Extrait du procès-verbal de la 272^e séance du Comité consultatif d'urbanisme tenue le 17 juin 2019

PIIA – Construire un bâtiment multifamilial comportant 91 logements – 807, boulevard du Carrefour – District électoral du Versant – Daniel Champagne

R-CCU-2019-06-17 / 151

Construire une habitation multifamiliale comportant 91 logements	
Adresse	807, boulevard du Carrefour
Secteur	Gatineau
District	Versant
Conseiller/Conseillère	Daniel Champagne
Année de construction	N/A
Classe d'usage	Habitation (h)
Structure de bâtiment	Isolée
Nombre de logements	91 logements
Nombre d'étages	6
Toiture (revêtement)	Membrane élastomère
Revêtement(s) extérieur(s)	Briques et fibrociment
Liste patrimoine bâti	Non
Valeur patrimoniale	N/A
État de vétusté	N/A
Évaluation municipale	743 300\$ (terrain seulement)

Plan projet d'implantation modifié proposé
Hubert Carpentier, arpenteur-géomètre, juin 2019
807, boulevard du Carrefour

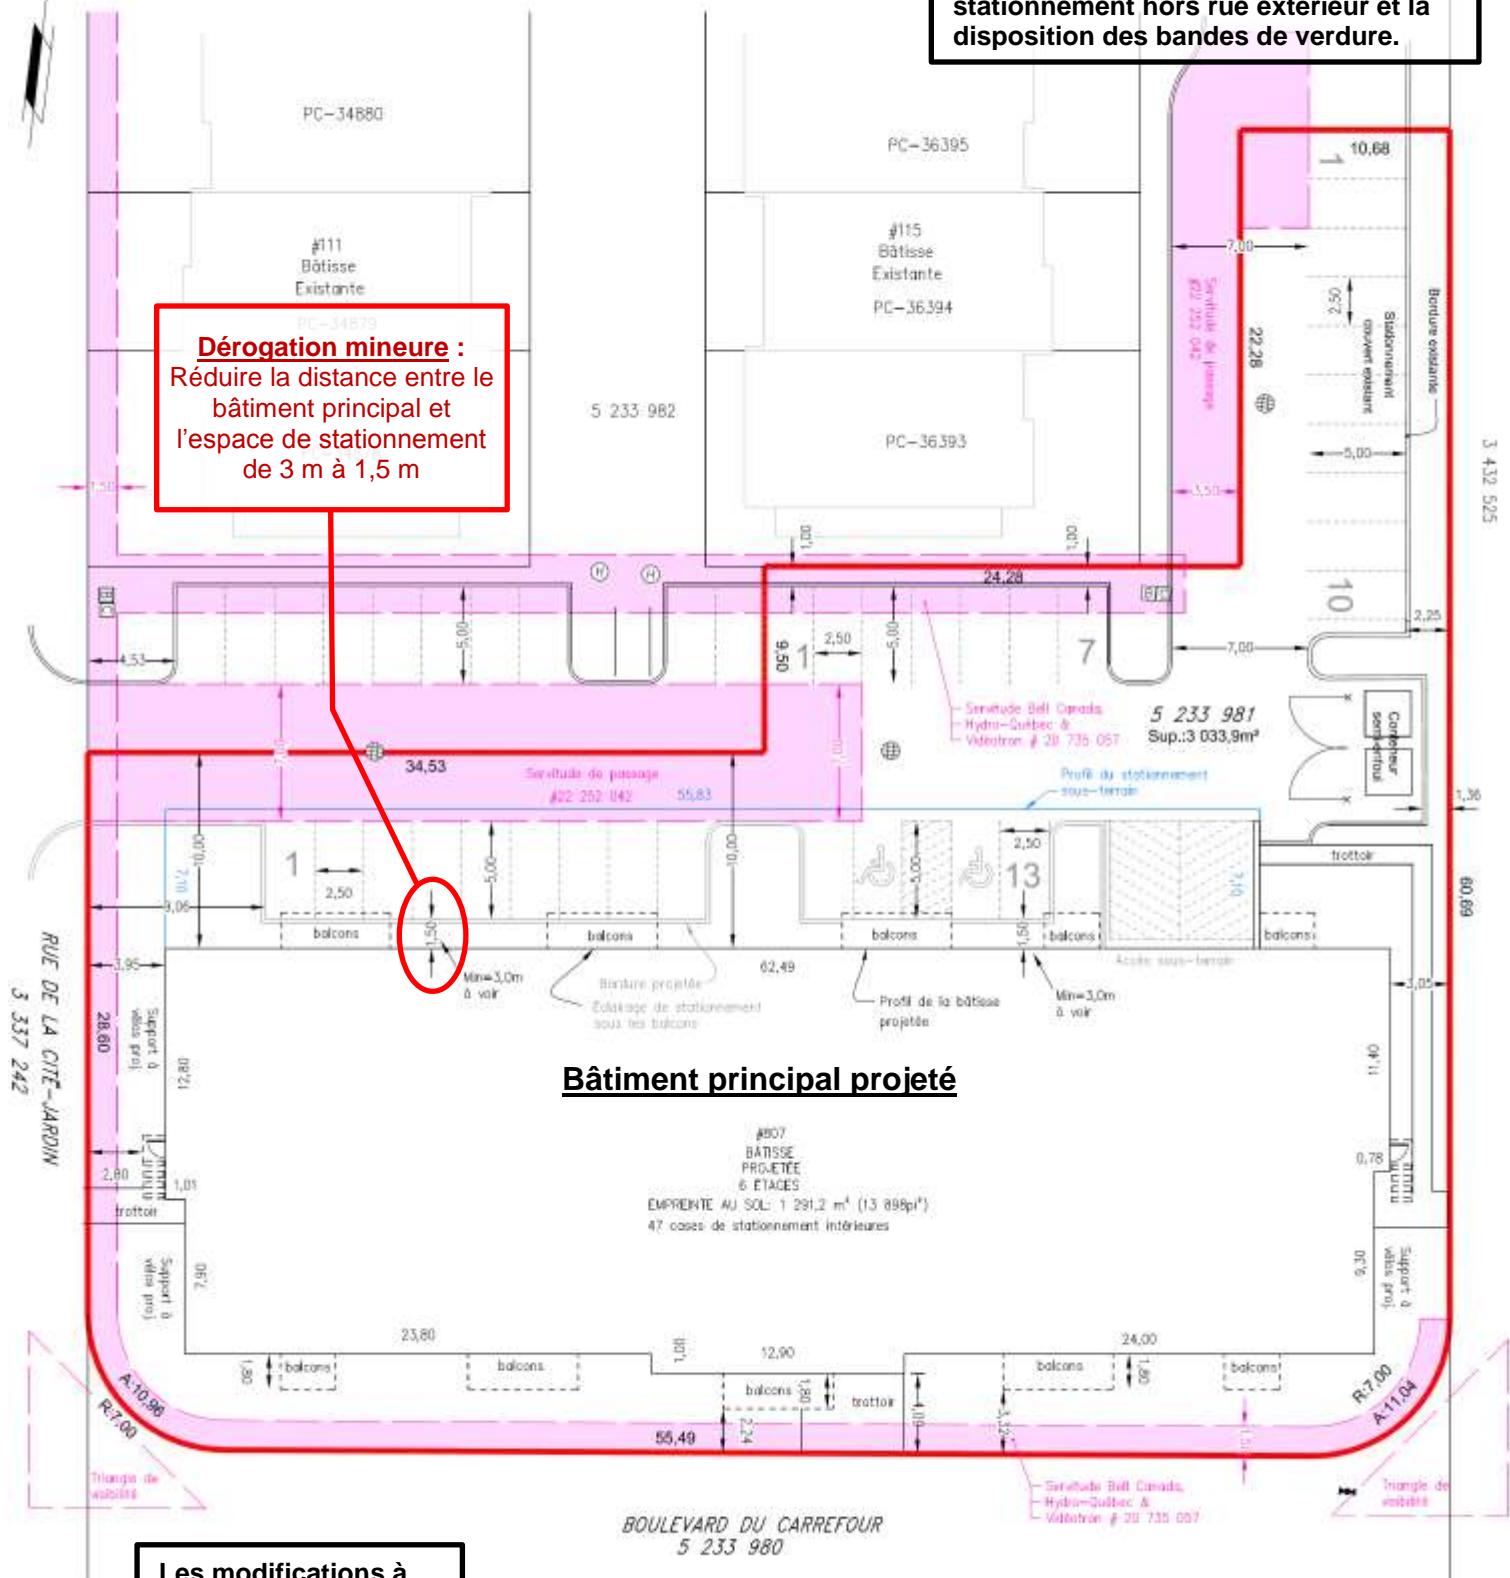
Les principales modifications à l'aménagement du terrain sont la localisation de l'accès au stationnement souterrain, la configuration de l'espace de stationnement hors rue extérieur et la disposition des bandes de verdure.

Plan d'implantation annoté par le SUDD

Plan d'implantation modifié et proposé, avec description détaillée de l'aménagement de terrain
Groupe GMR Construction inc., juin 2019
807, boulevard du Carrefour

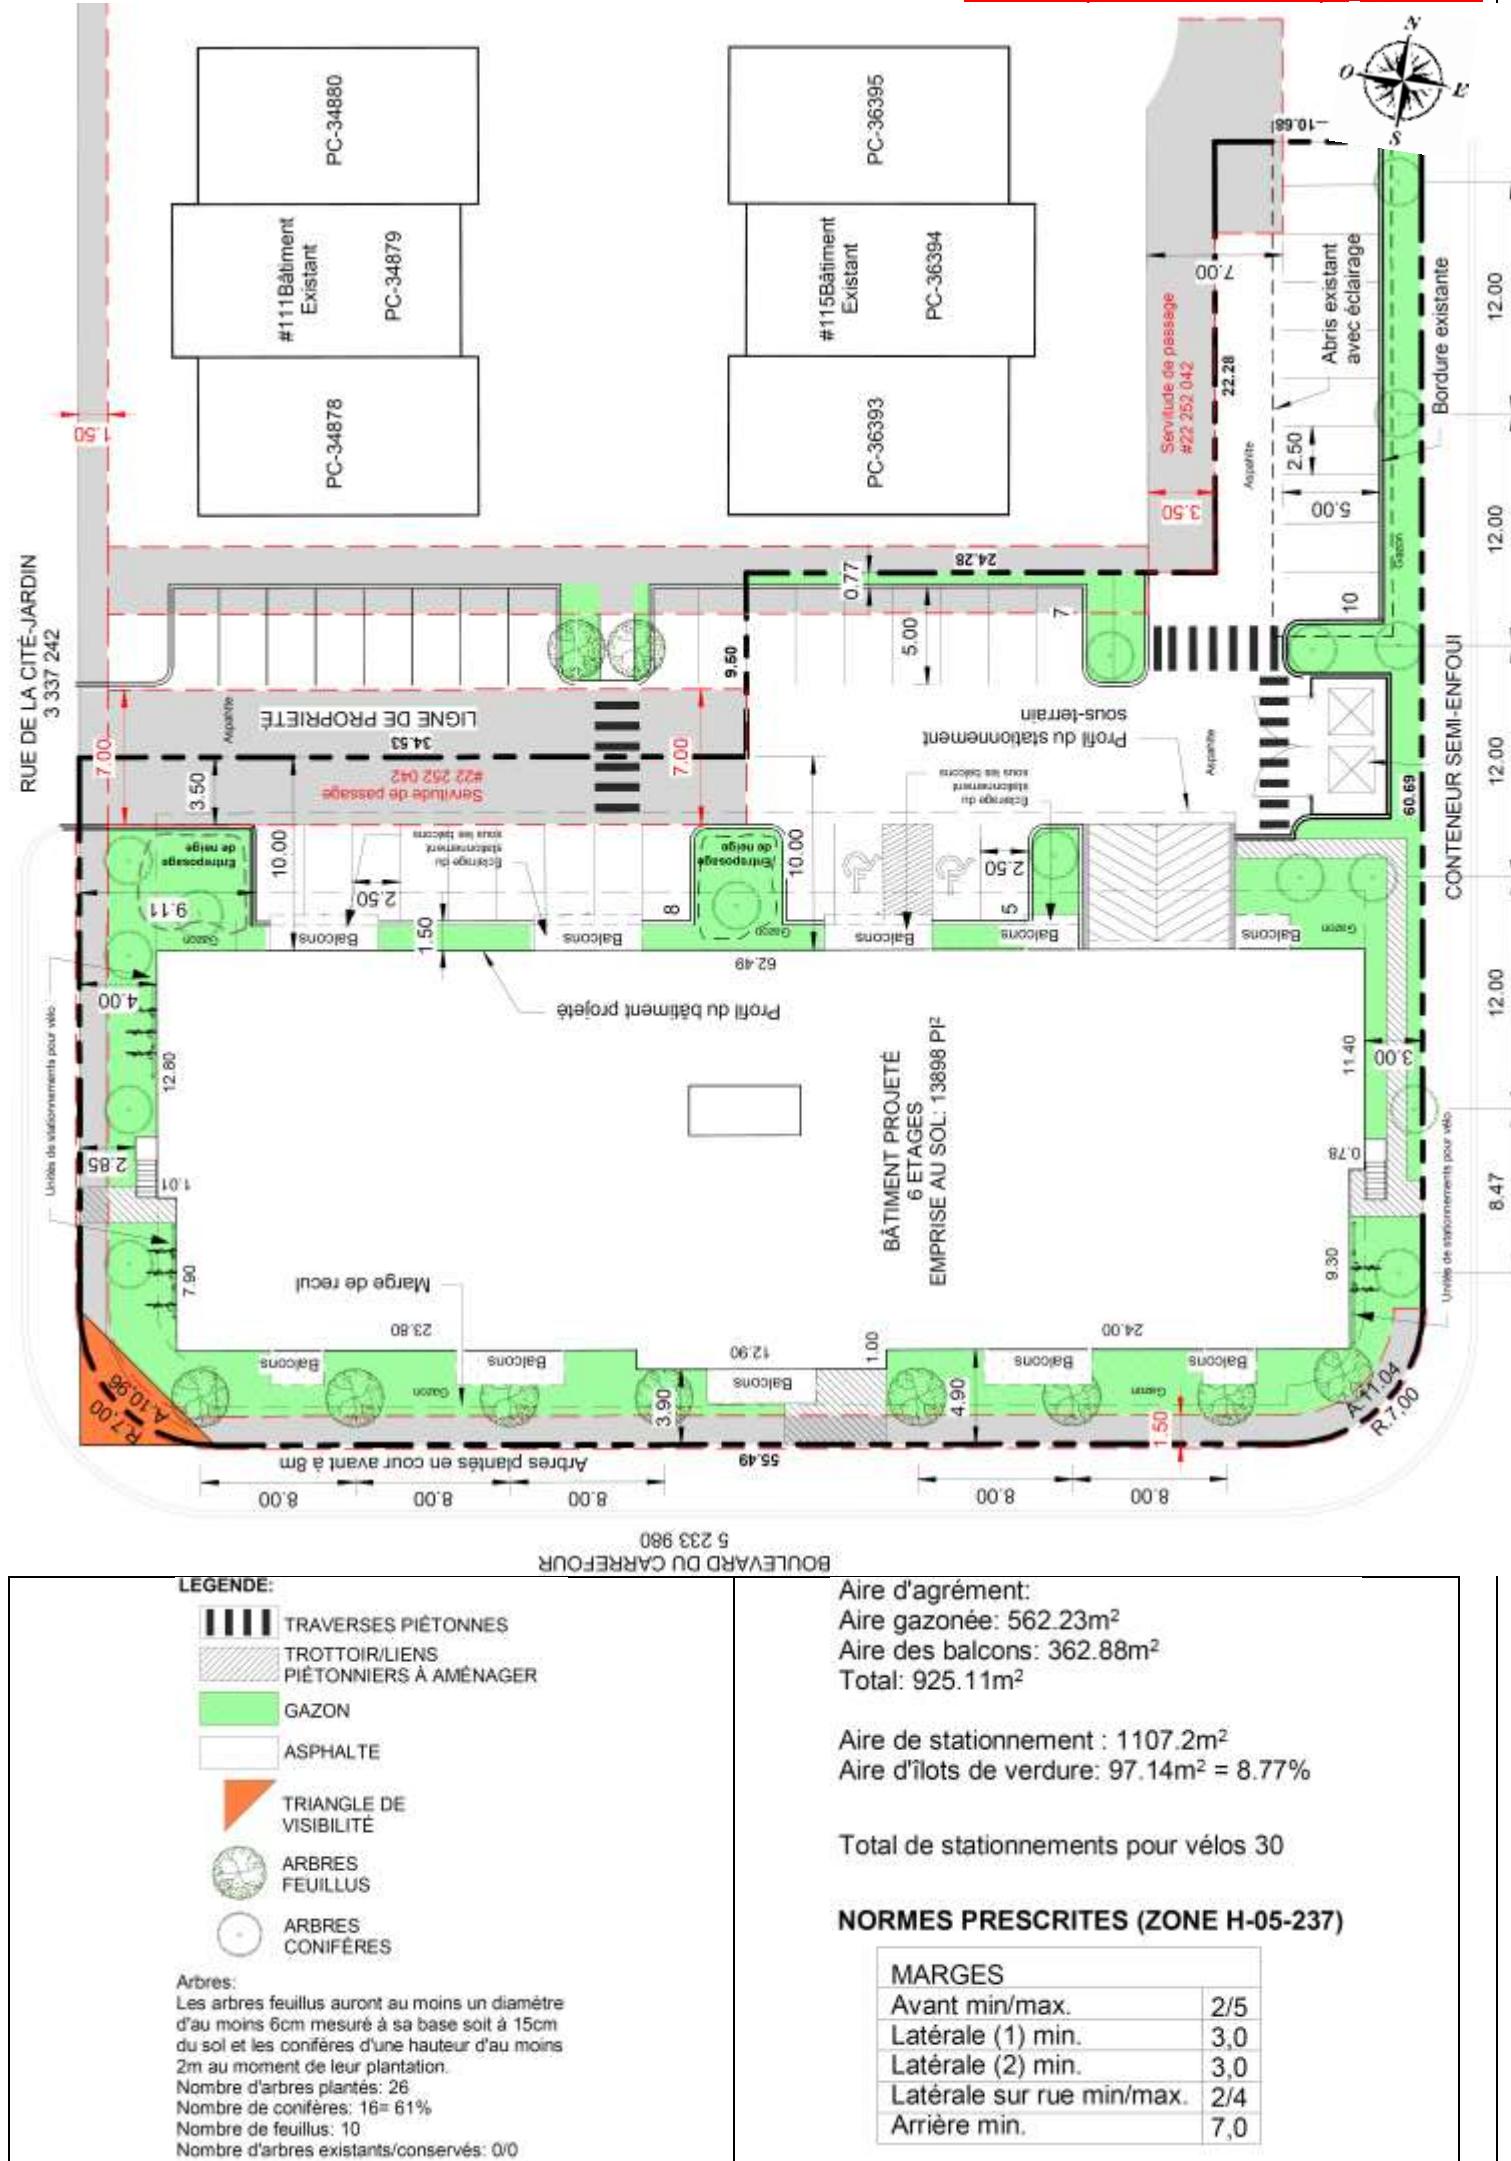
Plan d'implantation annoté par le SUDD
